**Forum mondial de l'harmonisation
des Règlements concernant les véhicules**

Groupe de travail des dispositions générales de sécurité

Règlement ONU n° 35 (Disposition des pédales de commande)**Proposition de série 01 d'amendements au Règlement
ONU n° 35 (Disposition des pédales de commande)****Communication de l'expert de l'Organisation internationale
des constructeurs d'automobiles***

Modèle B

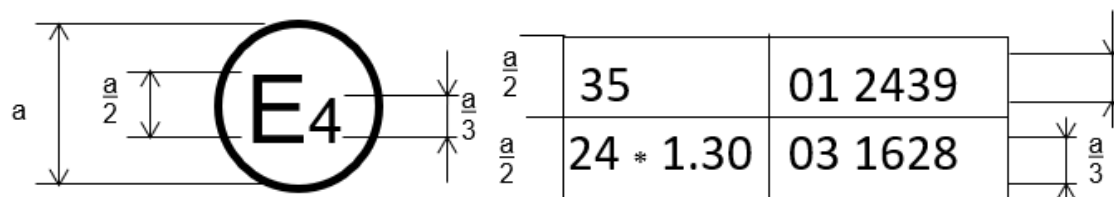
La marque d'homologation ci-dessus, apposée sur un véhicule, indique que le type de ce véhicule a été homologué aux Pays-Bas (E4), en application des Règlements ONU n^{os} 35 et 24¹. (Dans le cas de ce dernier Règlement ONU, la valeur corrigée du coefficient d'absorption est 1,30 m⁻¹). Les deux premiers chiffres des numéros d'homologation signifient qu'aux dates de délivrance des homologations respectives, le Règlement ONU n^o 35 comprenait la **série 01 d'amendements** et le Règlement ONU n^o 24 la série 03 d'amendements.

Figure 1a

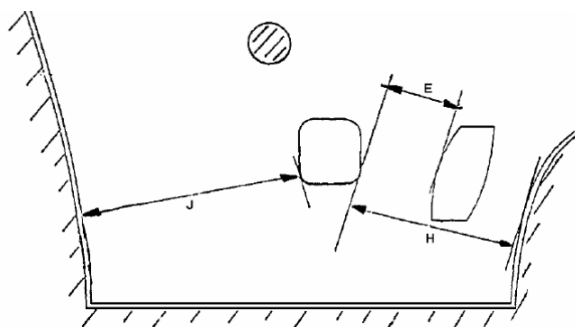
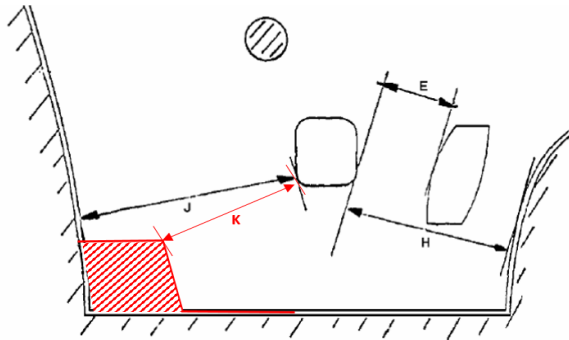
Deux pédales – Transmission automatique **sans repose-pied**

Figure 1b
Deux pédales – Transmission automatique avec repose-pied

<i>max.</i>	<i>min.</i>
E	100	50
H	-	130
J	-	120
K	-	50

Figure 2a
Trois pédales – Transmission classique sans repose-pied

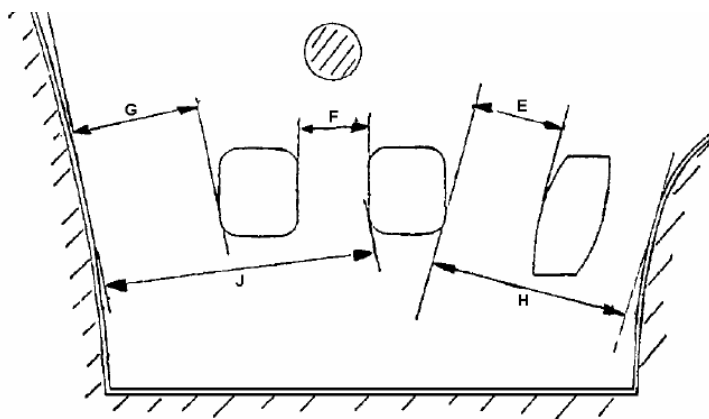
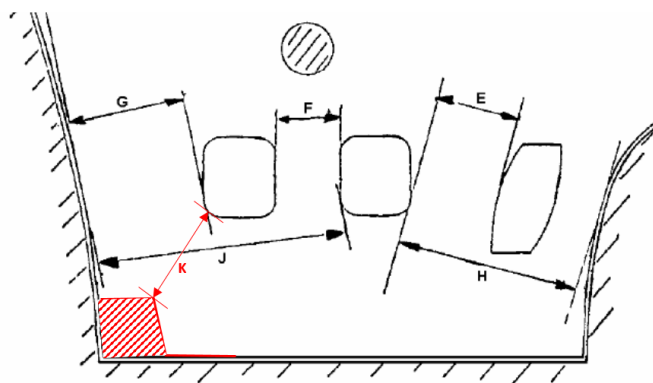
Figure 2b
Trois pédales - Transmission classique avec repose-pied

<i>max.</i>	<i>min.</i>
E	100	50
F	-	50
G	-	50
H	-	130
J	-	160
K	-	50

Exemple de clarification nécessaire – Mesure de J dans le système à 2 pédales :

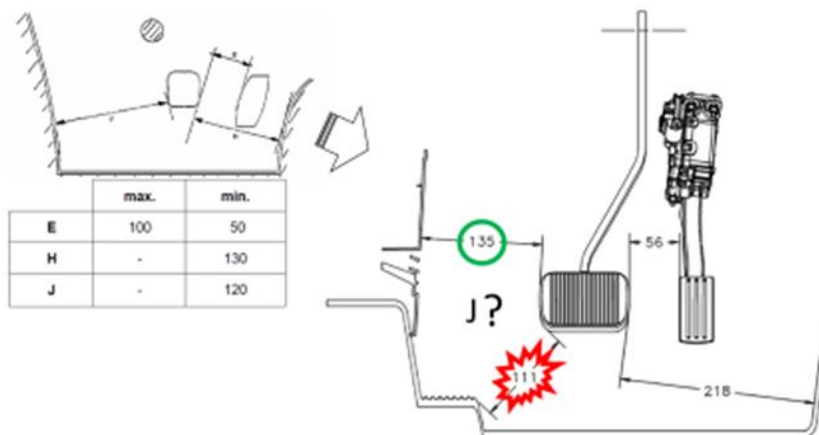
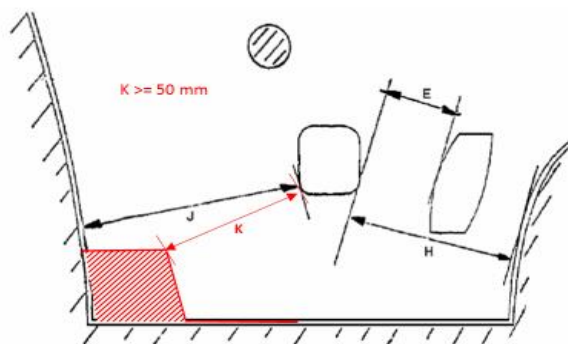
3. La présente proposition précise donc la méthode de mesure des distances latérales (J et G) entre les pédales et la « paroi » la plus proche à leur gauche. Pour des raisons de sécurité et de confort, les repose-pieds sont prévus pour le pied gauche du conducteur. Le plan d'appui de tels repose-pieds peut empiéter sur le plan de mesure « P ». La présente proposition précise que dans de tels cas la distance minimale requise pour le pied gauche est mesurée au sommet du repose-pied plutôt qu'entre la pédale la plus à gauche et le repose-pied lui-même.

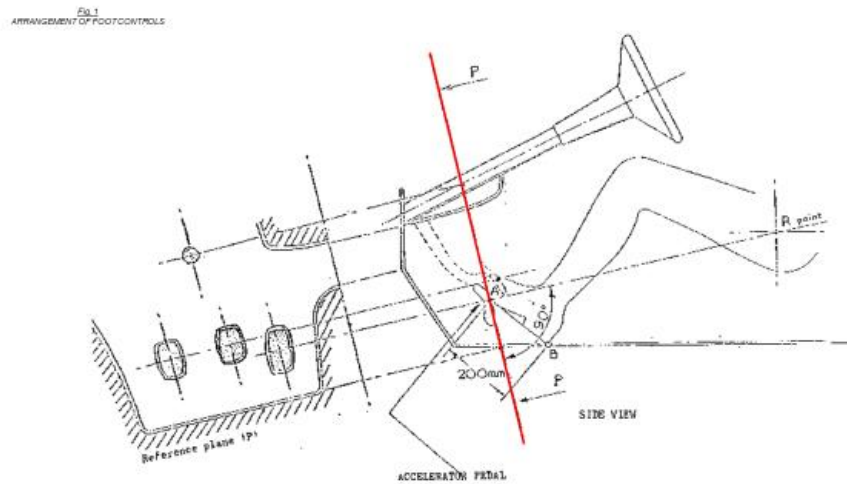
5. La distance K fait son apparition dans l'Annexe 4 à des fins de clarification. Toutes les distances indiquées dans l'Annexe 4 du Règlement ONU n° 35 sont mesurées sur le plan de référence P. Ce plan de référence n'est pas un plan vertical transversal. Les mesures effectuées sur le plan P ne le sont pas selon l'axe horizontal ou l'axe transversal, dans la mesure où c'est la plus petite distance vers la gauche ou vers la droite qui est la plus pertinente. La méthode de mesure proposée pour K est conforme à celles d'autres distances mesurées entre des parties fixes et des parties mobiles dans le Règlement. Une projection du repose-pied sur le plan P irait à l'encontre des dispositions du Règlement ONU n° 35 où les parties fixes sont représentées en coupe dans le plan P. Par conséquent, les schémas soumis pour homologation ne présentent habituellement que la section des repose-pieds se trouvant dans le plan P.
